Projet éolien des Champeaux

Mémoire de réponse à l'avis de la MRAe en date du 14/11/2022

Février 2023

**Avis délibéré sur le projet d'exploitation
du parc éolien des Champeaux
sur le territoire des communes de Nesle-la-Reposte et Les
Essarts-le-Vicomte (51)
porté par la Société d'exploitation du Parc Éolien des Champeaux**

Figure 2 : enjeux sur les chauves-souris directement corrélés à la proximité de secteurs boisés (carte source dossier)

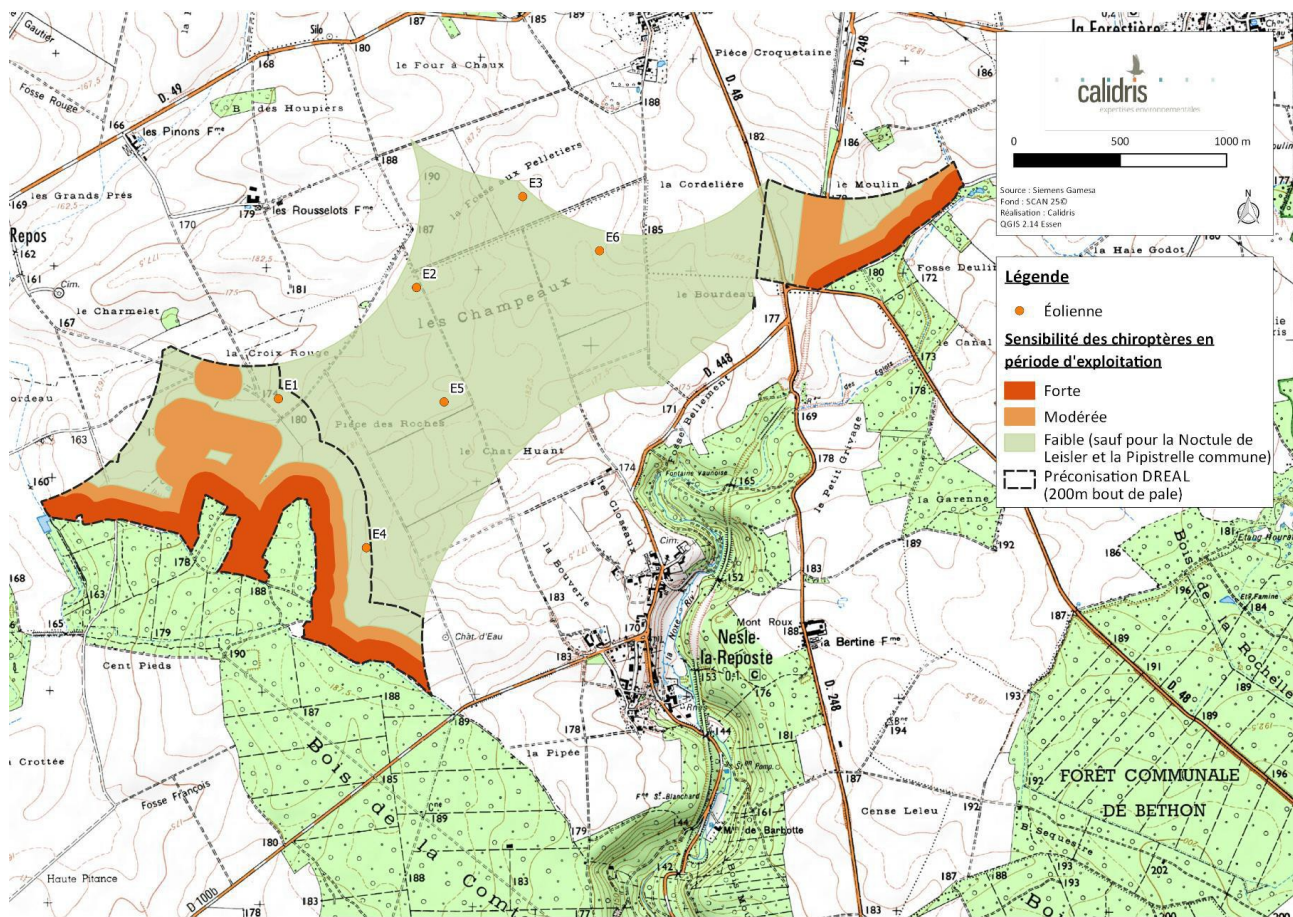
L'Ae salue la prise en compte de ces données dans son analyse globale. Elle regrette toutefois que ces données brutes n'aient pas été mises en perspective avec les mesures d'Évitement-Réduction-Compensation (ERC) proposées sur ces mêmes sites et notamment le bridage durant les périodes de suivi, pour apprécier l'efficacité des mesures de bridage appliquées.

L'Ae recommande au pétitionnaire de proposer pour ses éoliennes E1 et E4, une implantation à plus de 200 m (bout de pales) de toutes lisières boisées ou haies et le respect d'une garde au sol supérieure à 30 mètres ;

Le projet présenté est donc composé de six éoliennes ayant une garde au sol de 29 m et pour deux d'entre elles (E1 et E4) situées à moins de 200 m d'éléments boisés, respectivement 170 et 177 m de la lisière du bois de la Comtesse.

L'activité relevée est de quatre à près de dix fois inférieure au sein des cultures que sur la lisière du bois de la Comtesse.

Fort de ce constat il a été choisi de ne pas brider les éoliennes situées en culture même si la garde au sol était légèrement inférieure à 30 m. L'appréhension du risque de mortalité ne peut varier de manière significative pour une différence très restreinte vis-à-vis des recommandations émises.

Ainsi, à l'instar des démarches appliquées régulièrement dans le cadre de dossiers où les éoliennes se situent à des distances inférieures à 200 m des lisières, un bridage a été prescrit pour les éoliennes E1 et E4.

Figure 7: zone d'influence visuelle lié au projet.pour des éoliennes de 180 mètres

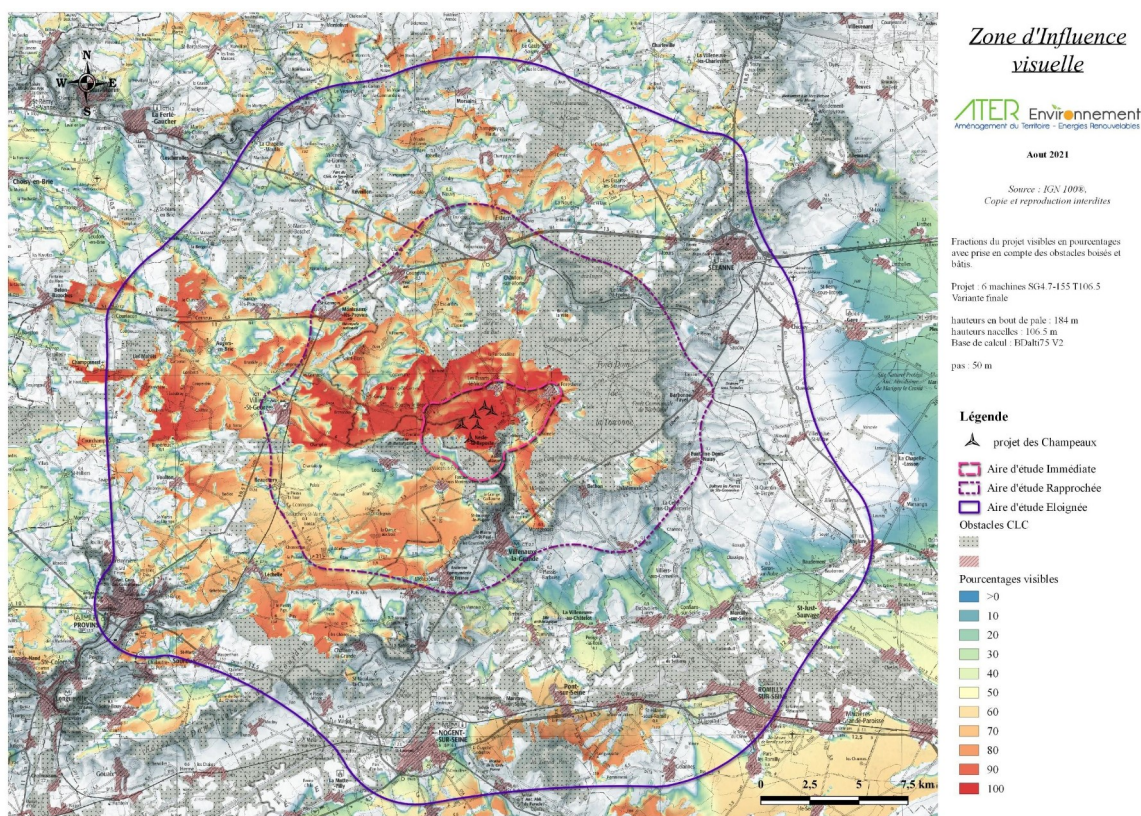
L'Ae considère que compte tenu de la covisibilité qui reste encore partielle, l'analyse doit encore être affinée en caractérisant les effets cumulés avec le parc « chemin pierre » plus en bordure de la cuesta et en confrontant la zones d'influences visuelles de la variante 4 (éoliennes de 180 mètres) avec des zones d'influences visuelles pour des éoliennes de 150 mètres (variante 3 initiale).

L'Ae recommande de compléter le dossier par une analyse des covisibilités cumulées avec le parc « chemin pierre » et de proposer une deuxième carte des zones d'influence visuelle correspondant à des éoliennes de 150 mètres. Elle recommande également de se rapprocher de la mission Coteaux, Maisons et caves de Champagne pour valider la variante qui pourra être retenue.

Le résultat issu de la modélisation informatique fournit un aperçu global du bassin de visibilité possible de la variante n°3 présentant une hauteur maximale des éoliennes inférieure de plus de 30 mètres par rapport à la version n°4. La lecture comparative des cartes amène à constater des résultats quasi similaires entre les deux scénarios d'implantation. Une appréciation précise des deux cartes fait ressortir une zone d'influence visuelle brute (fondée sur l'unique prise en compte du relief) à peine plus accrue que la proposition définitive du projet des Champeaux.

La version retenue du projet offre des pourcentages de visibilité possible du projet légèrement plus soutenus sur les marges de l'aire d'étude éloignée compte tenu d'un gabarit plus élevé. Toutefois, cette différence reste peu significative et n'implique pas de changement majeur en termes de hauteur apparente des machines depuis des secteurs distants du site d'implantation. Le noyau de visibilité environnant le projet reste imposant que l'on considère la variante n°3 ou la variante finale dans ce cas de figure.

Figure 4 Schémas de principes des variantes de plantation et de composition végétale possibles

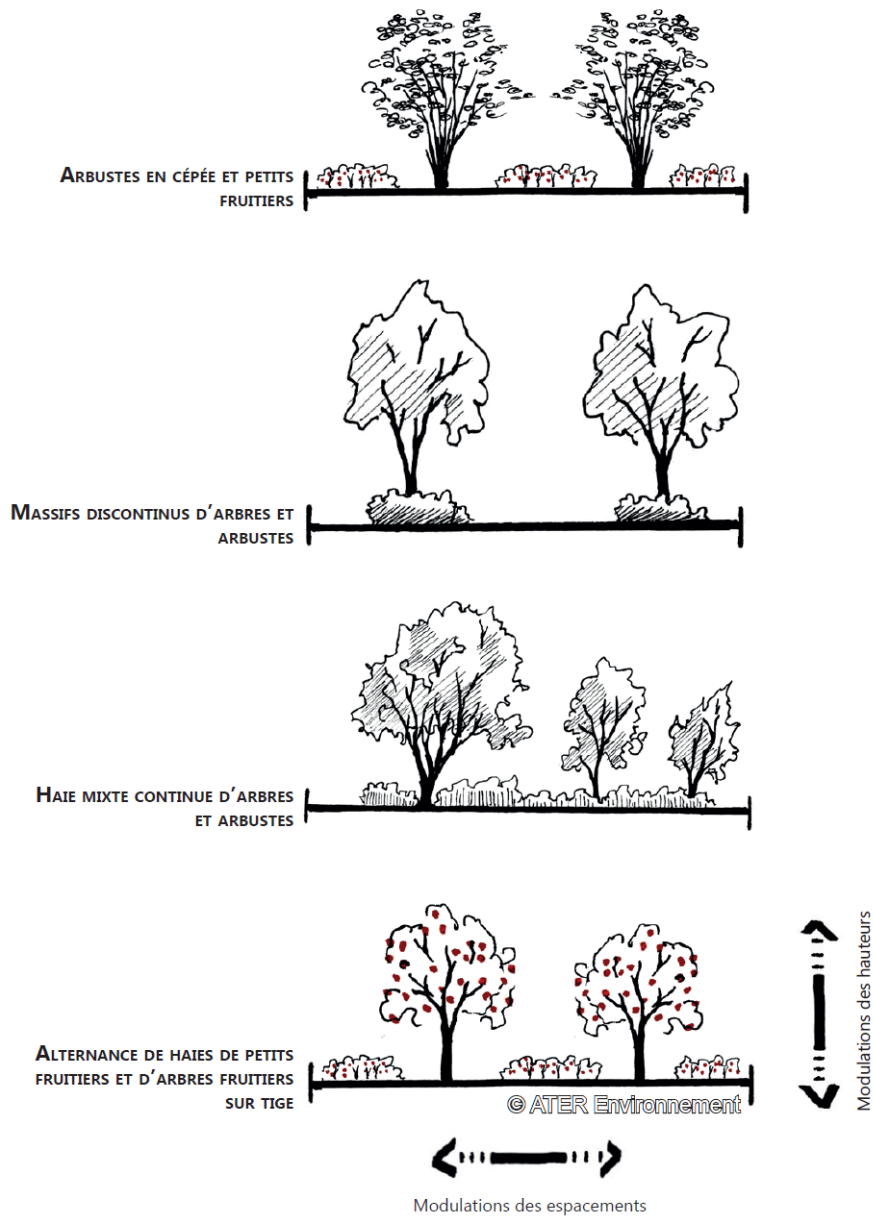
« L'Ae salue [la mesure de plantation de haies] mais souligne que l'effet visuel ne sera pas obtenu avant une très longue période liée à la pousse des arbres.

L'Ae recommande de s'assurer que la campagne de plantation sera suffisamment dimensionnée pour couvrir l'ensemble des demandes de voisinage, et de prévoir un cahier des charges proposant un choix d'espèces bien adaptées au contexte local dans ses perspectives liées au changement climatique. »

Les schémas ci-dessous visent à proposer divers motifs de plantations possibles pour les fonds de jardins selon les besoins et ambiances souhaités. Au travers de ces déclinaisons de plantation, il sera possible de constituer des structures végétales de qualité ayant un intérêt paysager et écologique pour les limites de parcelles et un rôle de masque visuel par rapport au parc éolien pour les habitants ayant une vue parfois directe sur celui-ci.

La composition même de ces haies privilégiera la plurispécificité et l'adéquation avec les conditions pédoclimatiques du secteur d'implantation. Pour cela, la palette végétale présentée ci-après offre des choix d'essences en lien avec le caractère agricole des environs paysagers des habitations individuelles des communes bénéficiant de la mesure d'accompagnement. Les choix d'espèces pourront s'inspirer de la palette végétale suggérée et varier pour s'adapter aux contraintes techniques et économiques du projet (voir proposition de devis de plantations de haies et d'arbres en annexe de l'étude paysagère).
